## **VISITA AL EMPLAZAMIENTO DE A CORUÑA. 22 DE MAYO DE 2015**

### **A CORUÑA SITE VISIT. 22 MAY 2015**

#### PREGUNTAS Y RESPUESTAS / QUESTIONS AND ANSWERS.-

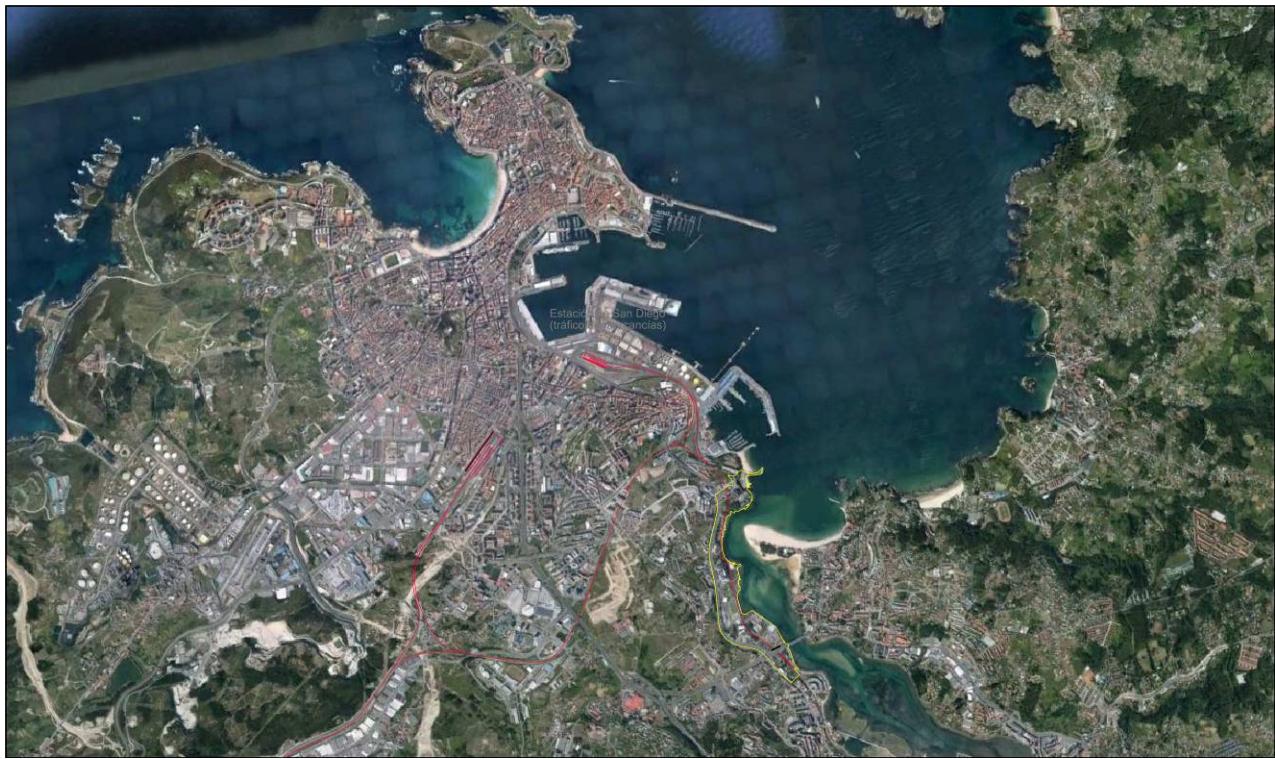
4.- *WHAT ARE THE MARITIME BOUNDARIES AND WHAT DO THEY MEAN?*

*-BOUNDARY BETWEEN MARINE AND LAND PUBLIC DOMAIN (BROKEN BLACK LINE WITH CROSSHATCHING)*

*This line defines the boundary between the land belonging to the sea and the beaches. It is public land. The land inshore can be owned and managed by individuals.*

*-INTERIOR BOUNDARY OF THE SEALINE (DASHED LONG-SHORT LONG LINE IN RED)*

*-PROTECTION BUFFER (DASHED LONG-SHORT-SHORT-LONG RED) ZONE OF INFLUENCE OF THE PUBLIC DOMAIN.*
